前回の経営検討委員会のなかで各委員からいただいたご意見に対する次期ビジョン素案への対応

資料 3

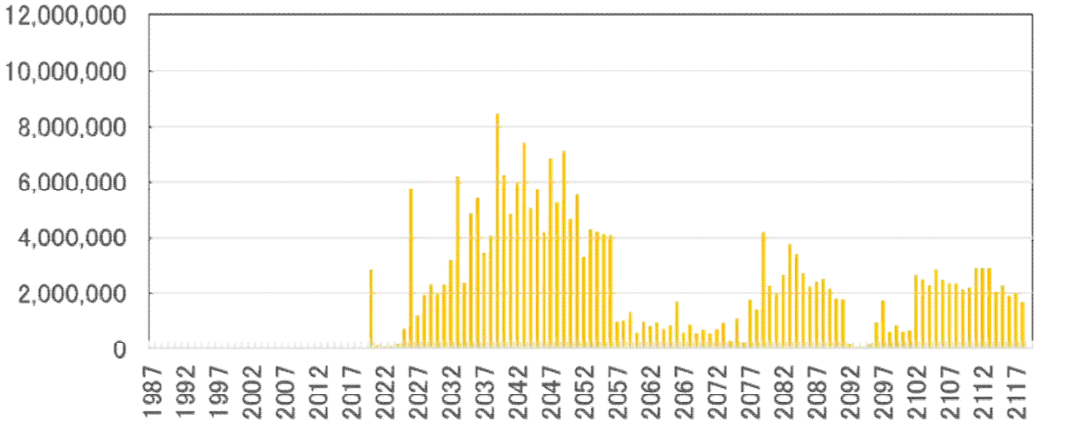
項目	発言者	発言の趣旨	対応	担当課								
1 水道管の老朽化対策	井上委員	<p>(スクリーンに投影し 【管種別更新基準年数とした場合の年度別事業費】について) 水道管の更新について、次の10年は比較的に少ないが、2031年以降は増えていくことにも触れながら、次期ビジョンを策定してほしい。</p> 	<p>【管種別更新基準年数とした場合の年度別事業費】を掲載し、2031年以降の事業ボリュームもわかるようにします。</p> 	水道管路課								
2 下水道管の老朽化対策	井上委員	<p>(スクリーンに投影した「予算平準化のイメージ(管路改築費の将来予測)」について)</p> <p>老朽化対策として、「調査の結果から緊急度の高いものから順次更新していく」とのことだが、調査の結果、前倒しの可能性もあるのなら、前に回すものも書いたほうがよい。</p> <p>【予算平準化のイメージ(管路改築費の将来予測)】</p> 	<p>【予算平準化のイメージ(管路改築費の将来予測)】に前向き矢印を追加します。</p> 	下水道整備課								
3 資産	稲田会長	<p>GISやICTをフルに活用し、適正な判断のもとで、管や施設について、更新するもの、そのまま使うものを考えていただきたい。</p>	<p>水道管・下水道管の老朽化対策だけでなく、イニシャルコストやランニングコストの削減につながるようなICTの利活用については、導入に向けた検討を進めていく旨を記載します。</p>	<p>浄水課 水道管路課 下水道施設課 下水道整備課</p>								
4 下水道事業の黒字	塩瀬委員	<p>使用料改定により収益が増えたとのことだが、極端に利益が出ているのであれば、今回の改定が過大なものであったと市民から疑念を持たれてしまう。説明に工夫が必要ではないか。</p>	<p>10年間の収支予測として「財政見通し」を作成するなかで、収益については当年度の工事等の財源として使用することを明記します。</p> <p>例) 損益</p>
